febiEXAKT

Triger Kayış Gergisi

febi no. 21764

Karşıl. No. 036 109 243 J

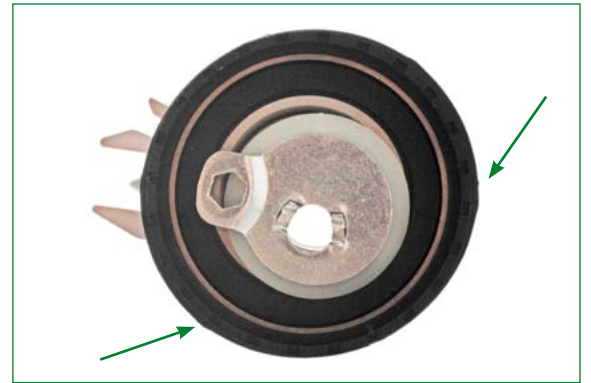
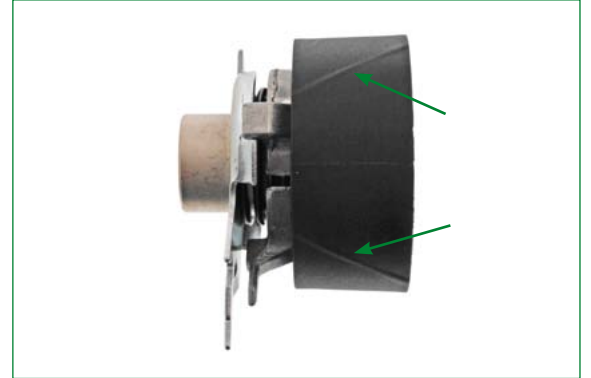
Triger kayış gergisi nedeniyle triger kayışında oluşan titreşim ve ses.

Orijinal tip gergi (karşılık no: 036 109 243D ve 036 109 243 G) yuvarlak şekildedir. Yuvarlak şekil, triger kayışında titreşim ve ses sorunlarına neden olur. Bu tip gergi VW araçlarından çıkartılmıştır ve artık kullanılmamaktadır.

febi, bu araçlarda febi no: 21764 (karşılık no. 036 109 243 J) parçasının kullanılmasını tavsiye eder. Ses sorunun ortadan kaldırıldığı geliştirilmiş gergi, özellikle yukarıda bahsedilen araçlar için üretilmiştir. Gerginin dış yüzeyi, resimlerde görüldüğü üzere, çapraz çıkıntılara sahiptir. Bu sayede, triger kayışının sorunsuz bir şekilde çalışması sağlanmıştır. Bu şekil tırtıklı yüzey, gergi üzerindeki titreşimi azaltır. Aynı zamanda bu sayede triger gergisinin daha uzun ömürlü olması sağlanmıştır.

Gerginin dış yüzeyi üzerindeki çapraz çıkıntılar üretim hatası değildir! Triger kayış gergisi cıvatası için sıkma değeri 20 Nm'dir.
